Enquête publique sur le projet d'extension du cimetière communal de la Commune de Saint Egrève

Conclusions motivées et Avis du commissaire enquêteur

Pierre Bacuvier
Commissaire Enquêteur

21 Novembre 2025

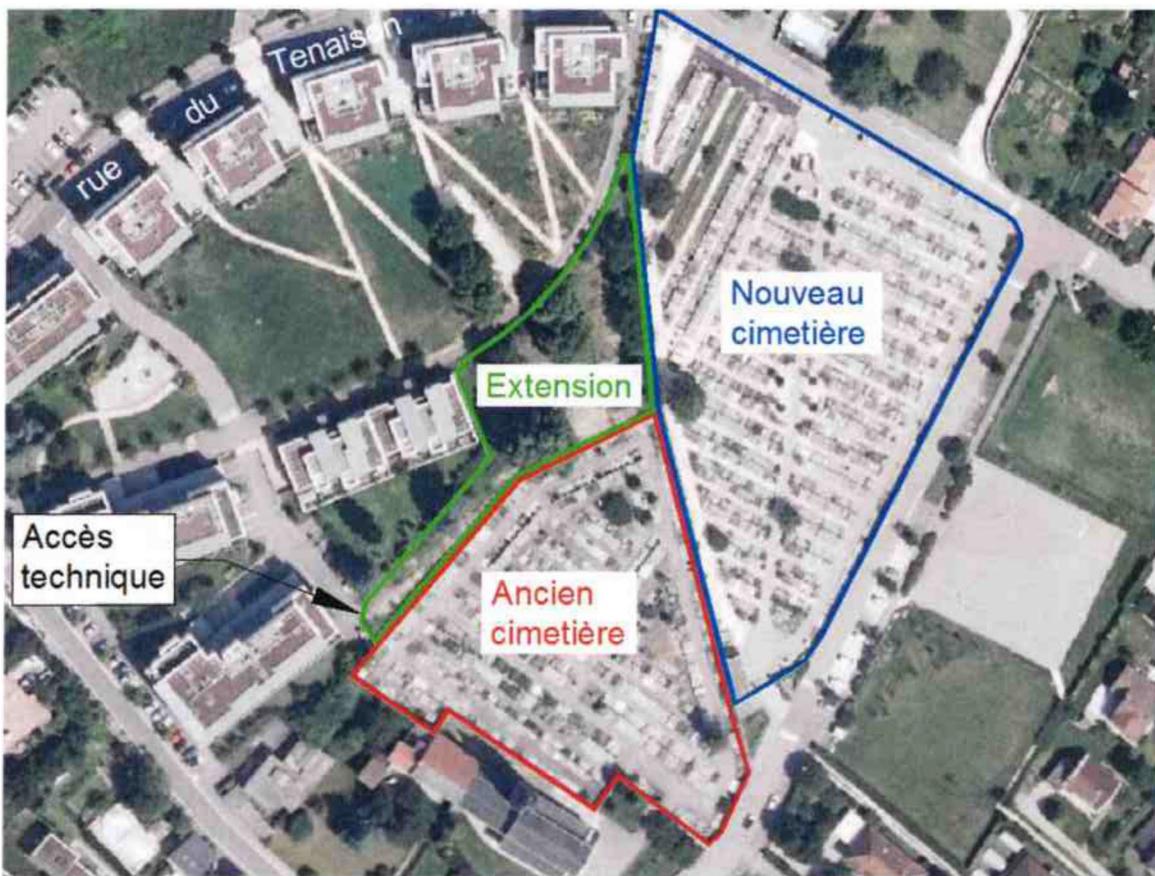
Le projet d'extension se situe sur une parcelle jouxtant la partie haute du nouveau cimetière d'une superficie d'environ 2500 m² entre un parc public et un ensemble immobilier « Le Domaine de la Monta » dont la vue aérienne jointe ci après situe quelques uns des 13 bâtiments et en particulier **2 bâtiments très proches** de l'extension au sud-ouest de cette dernière (bâtiments dits N° 13 et N° 12 dans le rapport).

- La vue aérienne montre aussi que l'emprise foncière de l'extension est déjà très végétalisée aujourd'hui . Le projet a été orienté au départ avec l'objectif de conserver au moins 6 arbres remarquables et quelques platanes .
 - . Cet objectif de conserver un environnement végétalisé dans l'extension entraîne certes des contraintes dans l'aménagement des sépultures selon leur type. Ce choix a été perçu positivement par le public.

Figure 3 : Plan cadastral du site étudié (source : cadastre.gouv.fr)

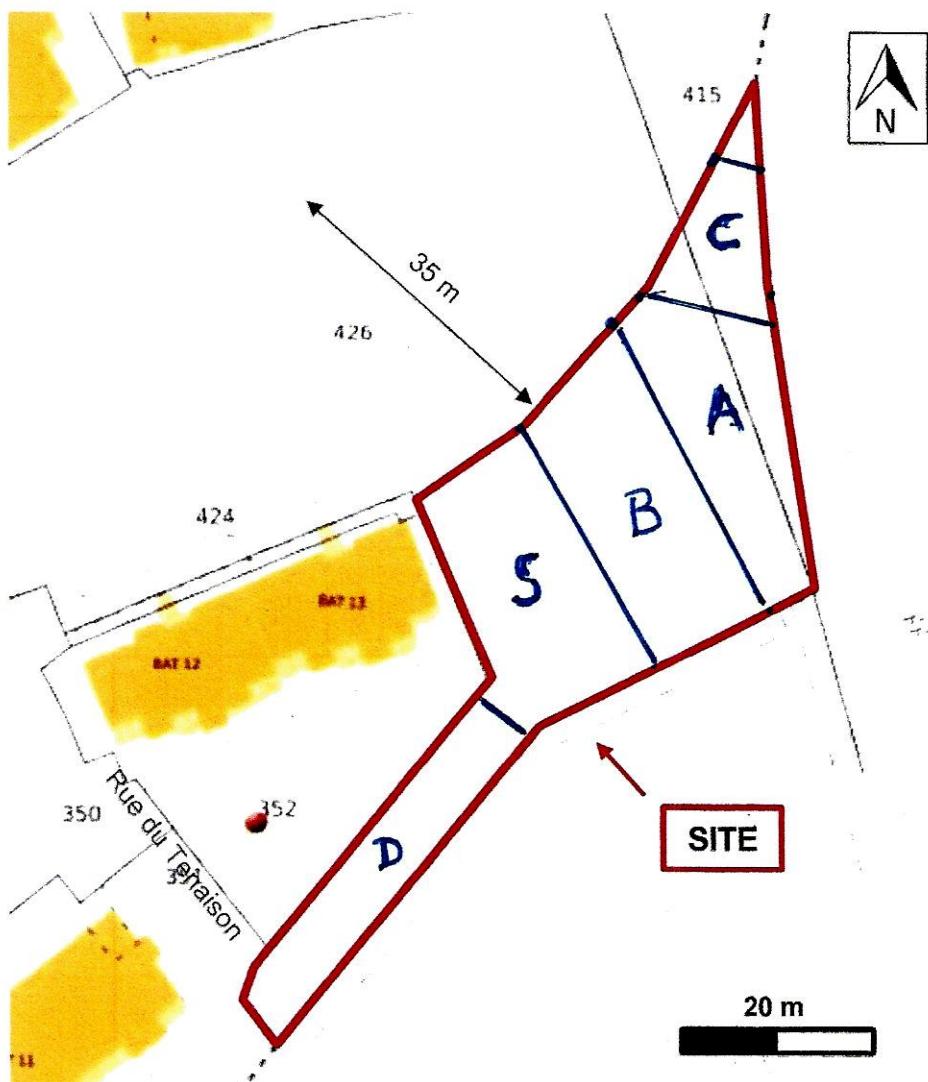
- Elle devrait être aussi être utilisée pour les plantations de végétaux pouvant contribuer à générer des écrans visuels végétaux en sus des autres approches habituelles (murs, panneaux) . Les zones S et D seront concernées compte tenu de leur proximité avec les bâtiments 13 et 12. (localisation rappelée page suivante)

- Pour la phase 2 d'aménagement progressif des sépultures et en référence au schéma qualitatif de la page suivante et de l'annexe 8 du rapport
 - Le commissaire enquêteur préconise que l'aménagement de l'extension se fasse en priorité par les zones C , A puis B sans implantation de concessions en zones S et D (sauf impératif induit par une demande n'étant plus accessible en C,A,B)

- Il observe que les concessions cumulées accessibles en zones C,A et B telles que décrites dans le détail du plan de masse actuel du projet sont potentiellement au nombre de 180 dont environ 150 en funéraire et 30 en cinétaire

- Ceci indique que 3 à 4 années au minimum se rajoutent aux 4 années de saturation du cimetière actuel avant que l'usage des zones S et D ne soit à engager (sauf impératif précédemment mentionné), c'est à dire 7 à 8 années à partir de 2026 inclus. Ces 7 à 8 années pourraient être mises à profit pour améliorer la perception visuelle à venir du projet . (pour la zone D, la parcelle 352 (jardin privatif appartenant à la copropriété des bâtiments 13 et 13+12) pourrait aussi contribuer potentiellement à la plantation de haies pour écrans végétalisés)

A cette fin, la réserve demande que l'aménagement en sépultures de l'extension du cimetière soit déployé en deux étapes sur l'emprise du projet depuis son extrémité Nord vers son extrémité Sud-Ouest:

- Une première étape en se limitant à l'utilisation préférentielle de trois zones jointives situées au Nord-Est de l'emprise dites C,A,B (*localisation à la page précédente*) et ce jusqu'à leur saturation (sauf impératif non accessible dans ces zones). *Cette étape est estimée pouvoir perdurer pendant 3 années pour répondre à la demande.*

- Une deuxième étape concernant essentiellement les 2 zones résiduelles situées au Sud-Ouest de l'emprise, zones dites S et D (*localisation à la page précédente*)
Ces zones sont concernées par quelques améliorations souhaitées par les propriétaires des bâtiments N°12 et N°13 du domaine immobilier de la Monta et notamment la mise en place d'écrans visuels végétalisés. Avec les 4 années avant saturation du cimetière actuel plus les 3 années estimées de la première étape, ceci conduit à 7 années disponibles à partir de 2026 pour engager en anticipation les actions pour diminuer la perception de nuisance induite par la proximité de sépultures à venir. Ces actions concernent notamment les écrans visuels qu'il s'agisse de murs, d'écrans végétalisées (haies) et/ou de panneaux annexes.
